## 設計図書等に対する質問及び回答

入札番号 施14

工事名 皆生処理場送泥管洗浄ポンプ吐出弁更新工事

件名	皆生処理場送泥管洗浄ポンプ吐出弁更新工事		
図名	皆生処理場一般平面図		
縮尺	1:1000 (A3)	図番	参考図1
米子市下水道部

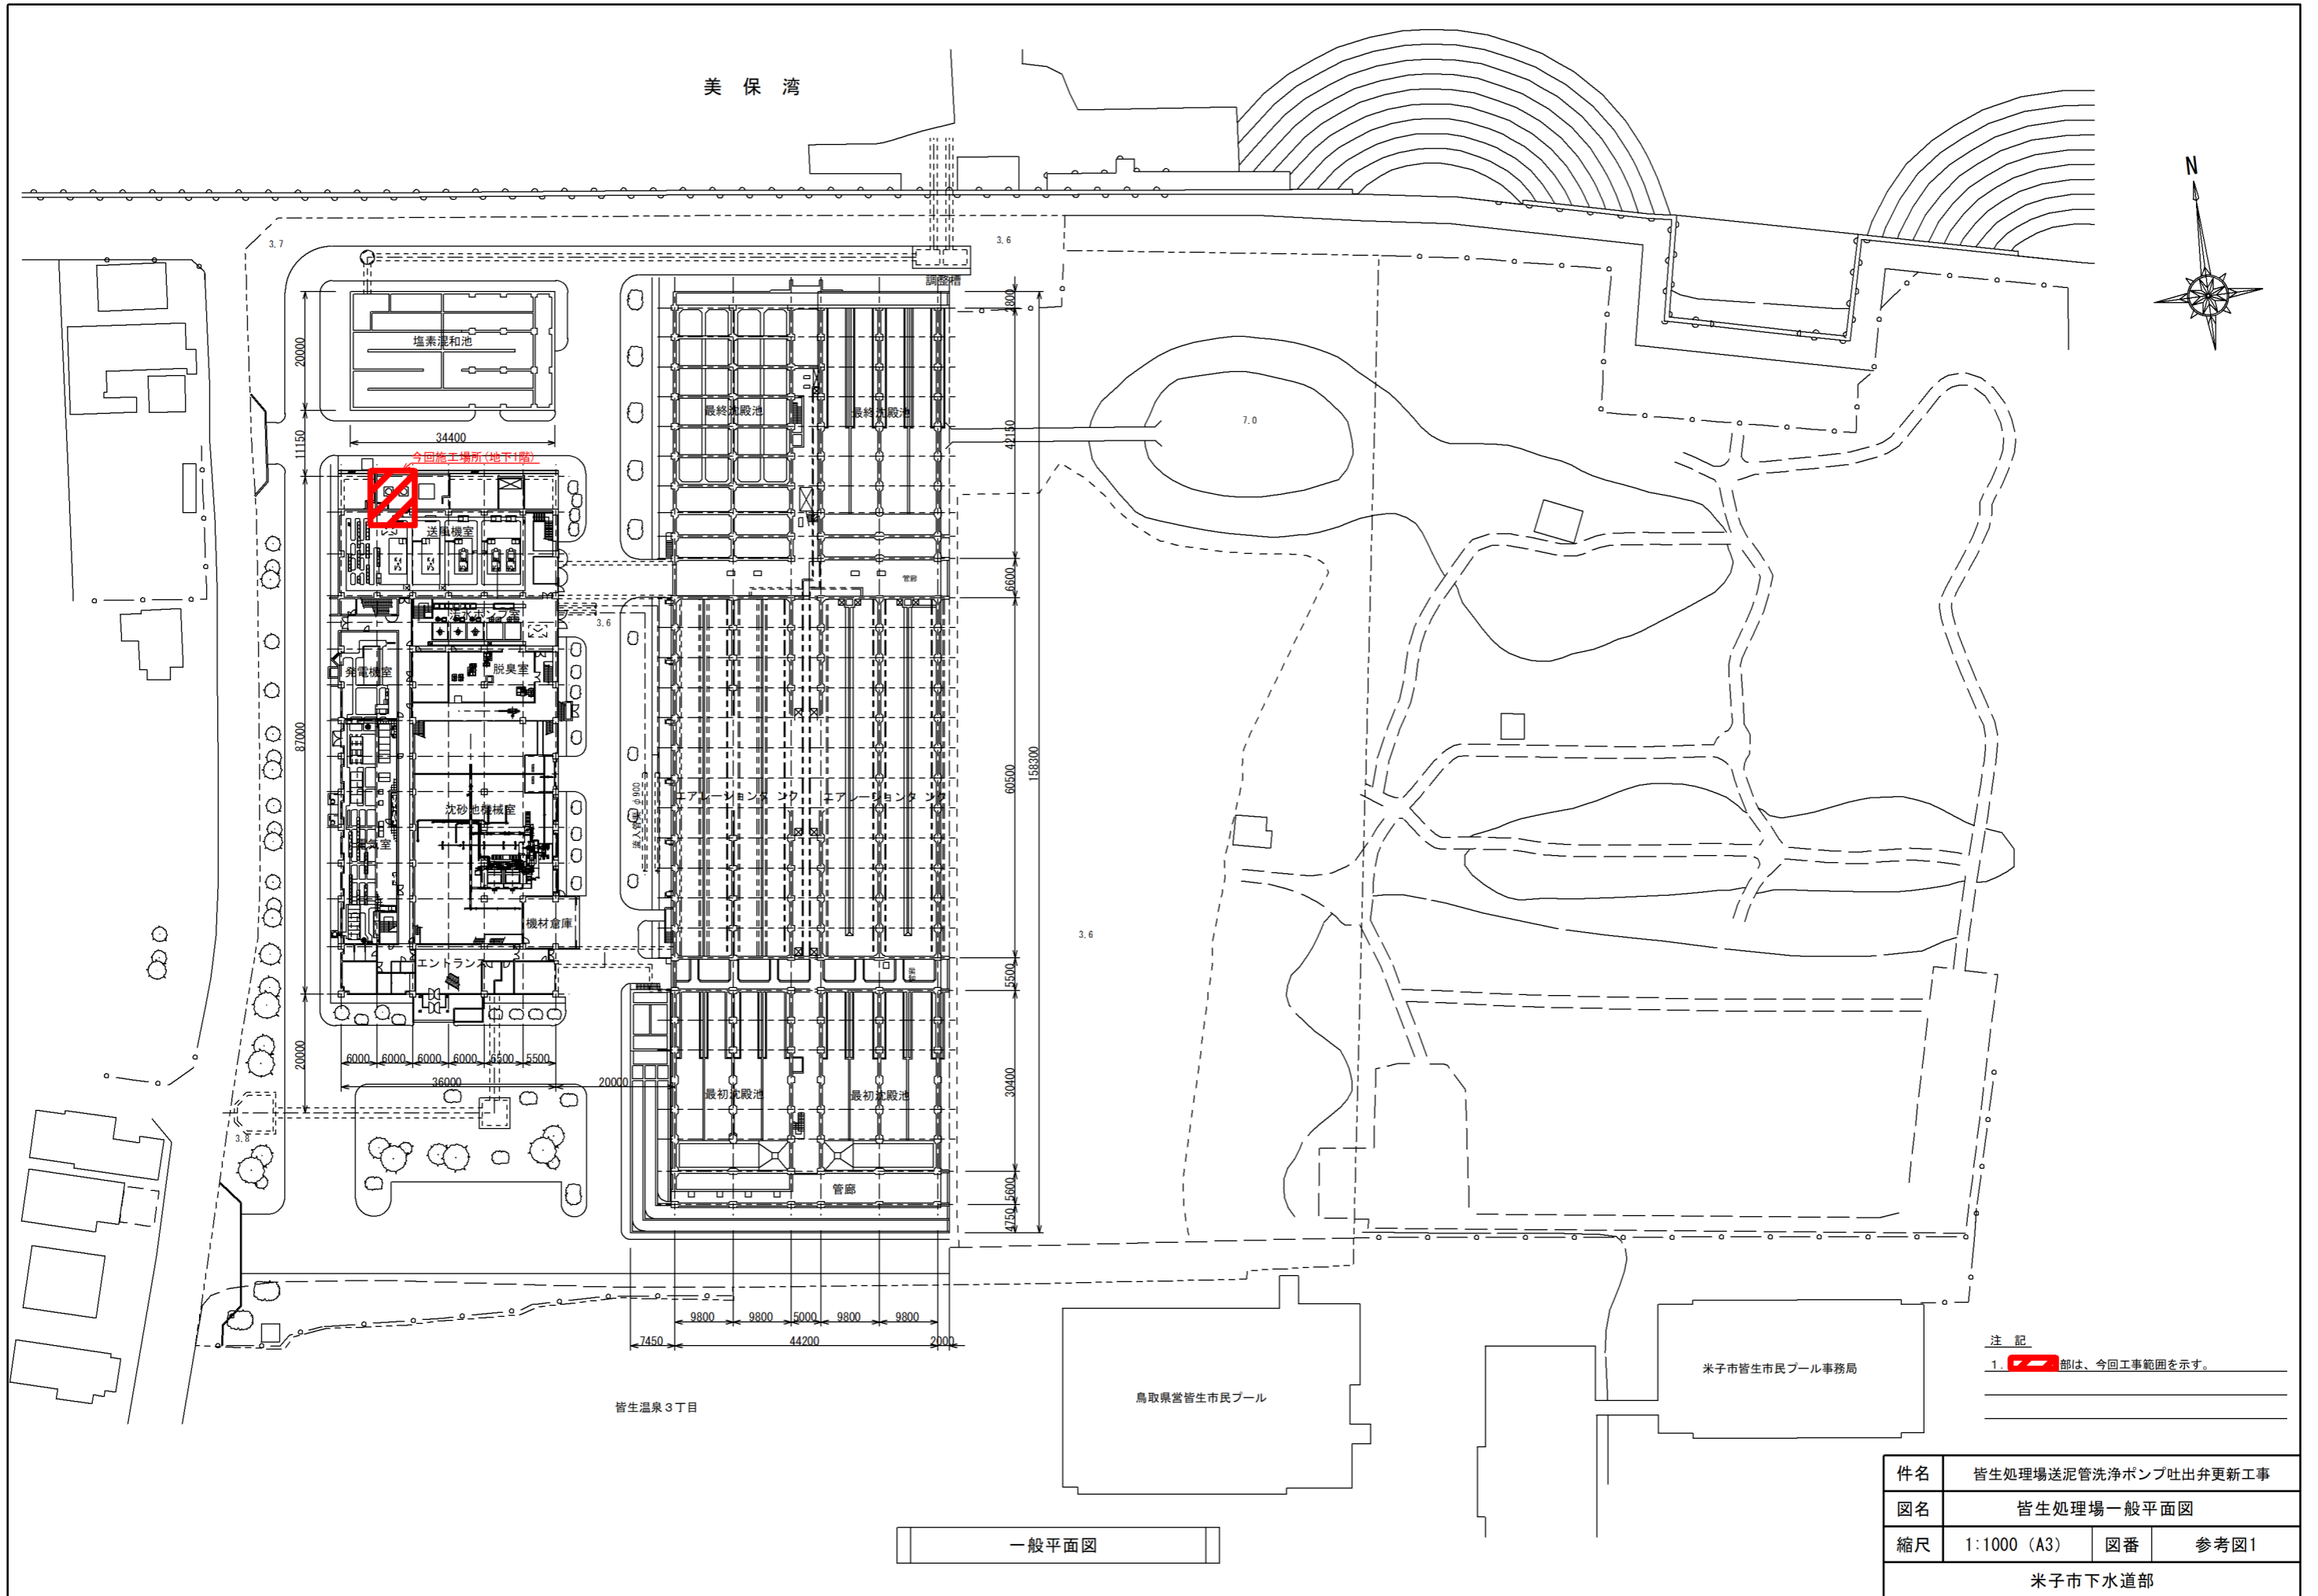
番号	質問内容	頁	回答
1	電動外ねじ仕切弁、逆止弁の形式番号が分かれば教えてください。	特記仕様書 1～9ページ	既設参考形式番号は以下の通りとなります。 電動外ねじ仕切弁：MSF-0-E 逆止弁：MC-T ただし、今回の更新工事における製作社を限定するものではありません。
2	工事場所は(ブロー室)一般平面図上どこになりますか。	一般平面図	追加資料（参考図1）をご確認ください。
3	電動弁、逆止弁の既設メーカー名をご教授願います		電動弁、逆止弁ともに既設機器メーカーは前澤工業株式会社となります。
4	据付工数算出の際に見込まれている弁類の単位重量をご教授願います。		電動弁は200kgとして見込んでいます。 逆止弁の据付工数算出においては小配管歩掛に含むものとして、重量を考慮していません。
5	施行について 弁類更新時洗浄ポンプの運転停止可能時間をご教授ください。		運転停止可能時間は1日とさせていただきます。

件名	皆生処理場送泥管洗浄ポンプ吐出弁更新工事		
図名	皆生処理場管理棟1F平面図		
縮尺	1:300 (A3)	図番	参考図2
米子市下水道部

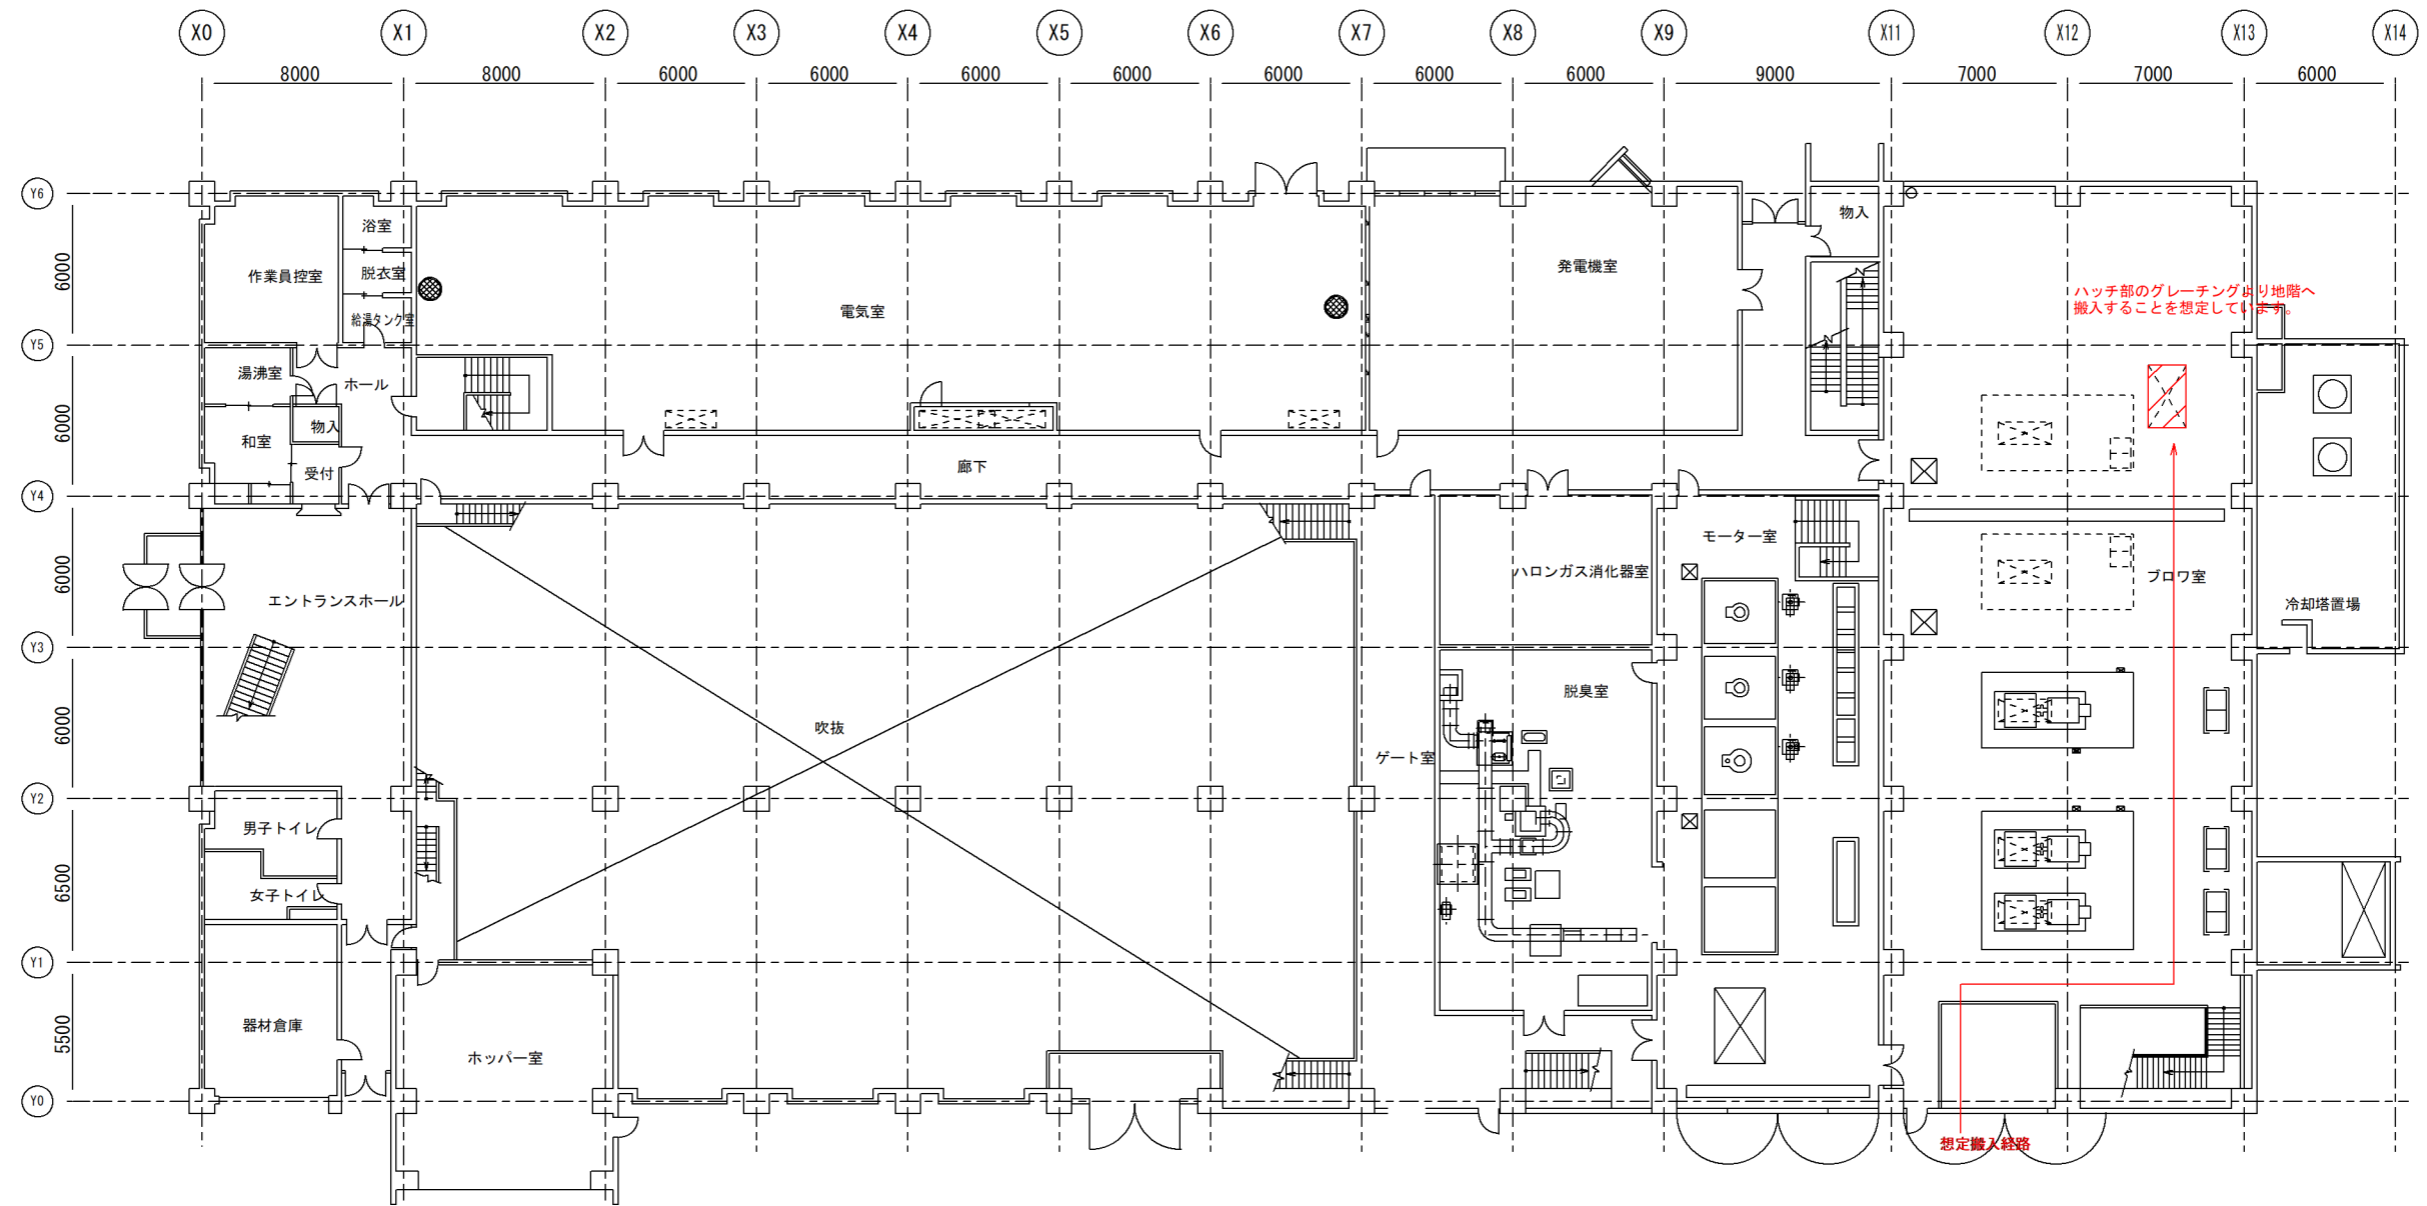
番号	質問内容	頁	回答
1	本工事の積算基準の適用年度をご教授願います。		積算基準の適用年度は令和3年度です。
2	本工事の適用単価年月をご教授願います。		適用単価年月は2022年5月です。
3	スクラップの運搬距離をご教授願います。 また、スクラップ運搬の算出条件はトラックの機種、運搬距離、積載質量だけでしょうか。その他にも条件がある場合は、ご教授願います。		スクラップの運搬距離は3.2kmとして算出しています。 スクラップ運搬の算出条件はトラックの機種、運搬距離、積載質量です。
4	逆止弁について、物価本の単価と見積単価のどちらで見込まれているのでしょうか。 物価本の単価で見込まれている場合、物価本には「鋳鉄製バルブ」、「鋳鉄製ナイロンリングバルブ」、「ステンレス製バルブ（フランジ）」、「ダクタイル鉄・マレアル鉄バルブ（10K）」と複数種類の掲載があるため、どの単価で見込まれているのかご教授下さい。		逆止弁については物価本の単価で見込んでいます。 物価本のステンレス製バルブ（フランジ）で見込んでいます。
5	施工について、更新対象機器の運転停止可能時間をご教授下さい。 また、施工可能時間・施工可能時期等、制約がある場合は施工条件をご教授下さい。		運転停止可能時間は1日とお考え下さい。 施工可能時間や施工可能時期に今のところ制約はありませんが、他の工事や他の運転機器の運転状況との兼ね合いもありますので、具体的な施工日については承認段階で協議とさせていただきます。
6	施工について 配管内は、施工前日までに清掃された状態で作業できるものとして考えてよろしいでしょうか。		施工前配管内通水による洗浄を実施予定です。
7	施工について 施工より生じた内容物の清掃及び処理は、本工事の施工範囲外として考えてよろしいでしょうか。		既設の電動外ねじ仕切弁及び逆止弁の処分は本工事の施工範囲とします。また、基本的には施工時に汚泥が生じることはないと考えていますが、生じた場合の清掃についても施工の範囲内とします。ただし、生じた汚泥の処理については施工範囲外とします。
8	施工について 機器の搬入口・搬入経路はどのように想定されていますでしょうか。 また、現地施工箇所の詳細図をご提示願います。		追加資料（参考図2）をご確認ください。
